Note explicative

Demande de permis modificatif d'urbanisme

Transformation et rénovation d'un immeuble mixte composé d'une unité HORECA au rez-de-chaussée et d'un logement en triplex du 1^{er} au 3^{ème} étage sis Place A. Payfa-Fosseprey 2 1170 Watermael-Boitsfort sur la parcelle cadastrée Div2 Section E N°266g4

Coupe permis délivré - affectations

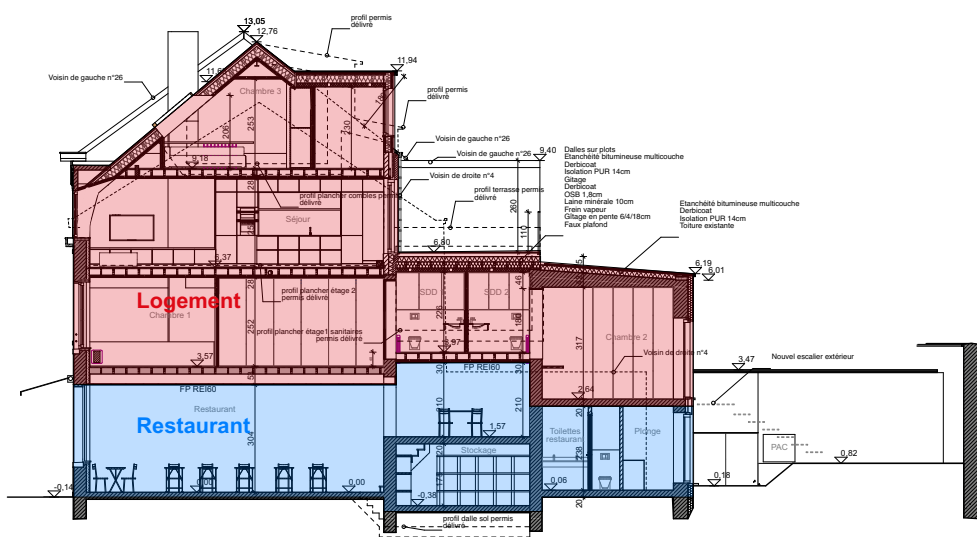
La coupe du permis délivré renseignant les affectations, comparée à la coupe de la situation projetée reprenant les nouvelles affectations, illustre la simplification et la rationalisation du projet.

Par ailleurs, l'activité HORECA est désormais limitée au rez-de-chaussée, ce qui simplifie considérablement le compartimentage incendie et clarifie la séparation fonctionnelle entre activité commerciale et logement.
